## INFORME TÉCNICO DE INSPECCIÓN AL SITIO DE DESARROLLO DEL PROYECTO

<b>Proyecto:</b>	CONSTRUCCIÓN DE CAFETERÍA.		
<b>Categoría:</b>	I		
<b>Promotor:</b>	GRUPO SANEI, S.A.		
<b>Representante Legal:</b>	Ángel Manuel Santalla Abel.		
<b>Ubicación:</b>	Corregimiento de San Juan Bautista, distrito de Chitré, provincia de Herrera.		
<b>Expediente No.:</b>	DRHE-I-F-21-2024		
<b>Fecha de la inspección:</b>	6 de septiembre de 2024		
<b>Fecha del Informe:</b>	6 de septiembre de 2024		
<b>Participantes:</b>	<b>Nombre</b>	<b>Cargo</b>	<b>Institución</b>
	Yuria Benítez	Sección de Evaluación de Impacto Ambiental	MiAmbiente - Herrera
	Samuel Quintero	Administración	MiAmbiente - Herrera
	Robinson Blandón	Por parte del equipo de Consultoría Ambiental	-----

Chitré, 06 de septiembre de 2024.  
DRHE-SEIA-1179-2024

PRIMERA INFORMACIÓN ACLARATORIA AL  
ESTUDIO DE IMPACTO AMBIENTAL CATEGORÍA I

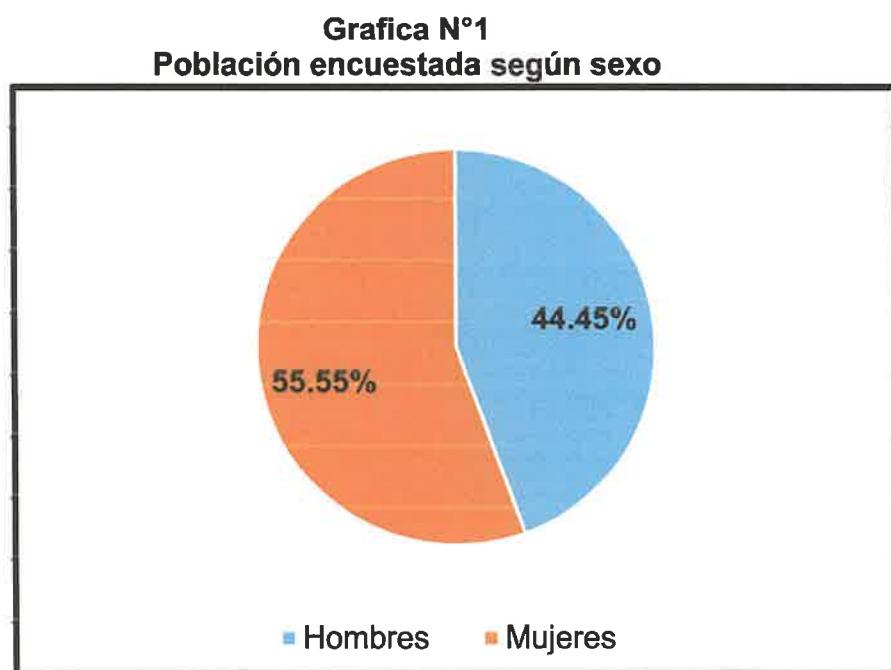
- Corregir el análisis y gráfica N° 1, N° 4 y N° 6.

La entrevista se dirigió a las personas que residen y trabajan en el área de sondeo. Se observó que el 44.45% de los encuestados son masculinos y el 55.55% son mujeres.

**Gráfica N°7**  
**Afectaciones a los recursos naturales**

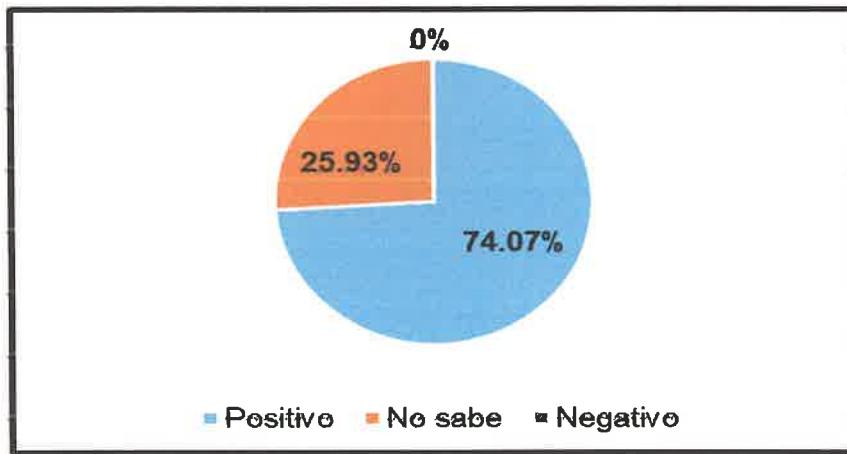
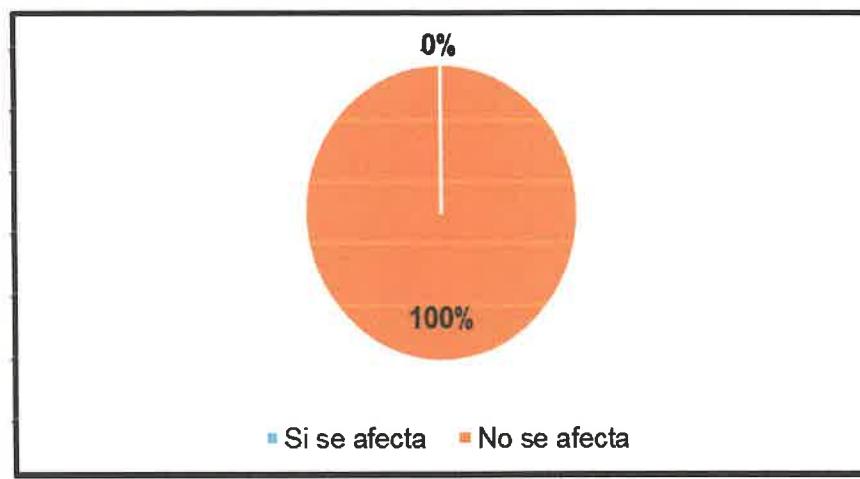
a) Corregir ya que existen dos gráficas denominadas gráficas N° 6.

b) La siguiente gráfica corresponde originalmente a la Gráfica N°6.

La siguiente gráfica, fue denominada Grafica N°6 en el EsIA, sin embargo, corresponde a la Gráfica N°7
